SCHEDA ISTRUTTORIA PER LA PROCEDURA DI VALUTAZIONE DI IMPATTO AMBIENTALE INTEGRATA CON LA VALUTAZIONE DI INCIDENZA

Istanza per il rilascio del provvedimento autorizzatorio unico regionale ai sensi dell'art. 27 bis del D.lgs. n. 152/2006 per il progetto denominato “Interventi di sistemazione e mitigazione del rischio idrogeologico dissesti in località Tavolara in Comune di Bracigliano” – Proponente Comune di Bracigliano – CUP 9852

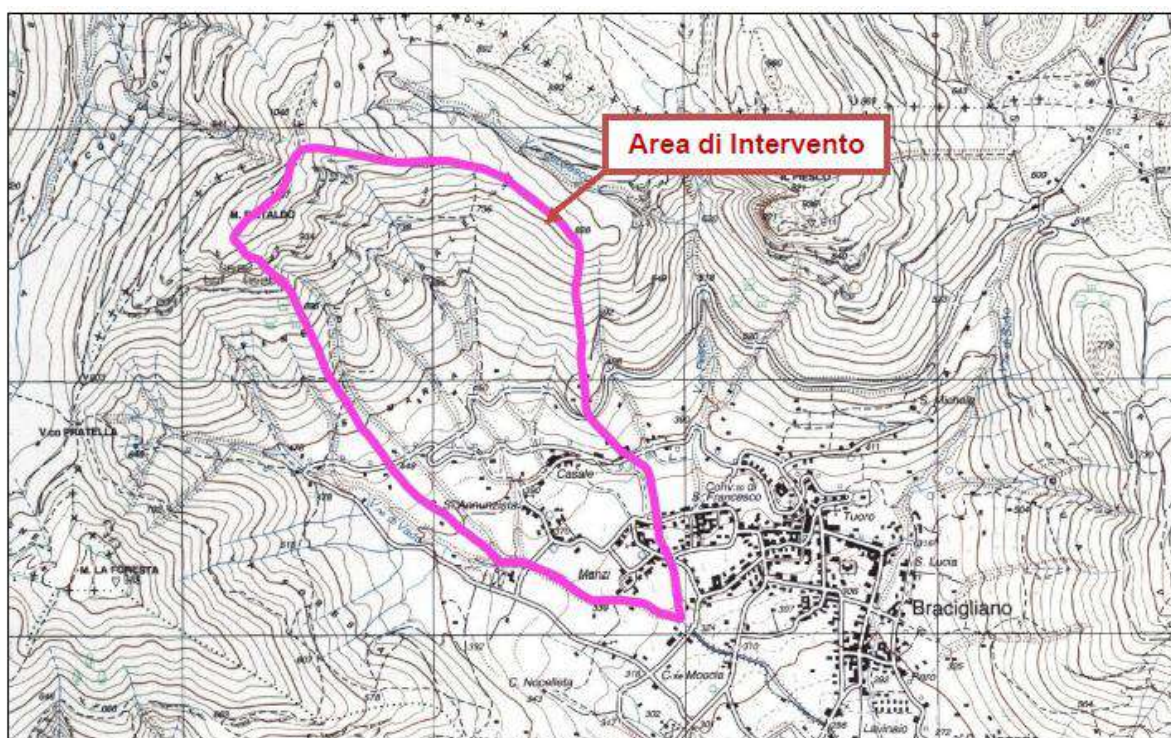
Rif. Riscontro n. 28 - considerato che l'intervento pur essendo collocato all'interno dell'area ZSC IT8040013 – Monti di Lauro, a parere del proponente, insiste in un'area priva di habitat e di specie ed essendo tale assunto di fondamentale importanza al fine della definizione delle proposte di mitigazione, si chiede che quanto affermato (assenza di habitat e specie prioritari e non) sia supportato da ulteriori dati acquisiti in sede di monitoraggio ed in particolare:

- precisa definizione temporale e localizzazione dei rilievi effettuati;
- report fotografico delle aree interessate e limitrofe
- tracce dei rilievi
- descrizione in modo puntuale dei protocolli di monitoraggio adottati per ogni componente considerata;
- produzione, per tutte le attività di monitoraggio svolte dei file vettoriali (SR: WGS84-UTM33N EPSG 32633) identificativi di: punti fissi, punti di ascolto, stazioni di campionamento e transetti per la fauna.

Si segnala inoltre che non sono presenti gli allegati relativi alle shape dei transetti e dei plot considerati.
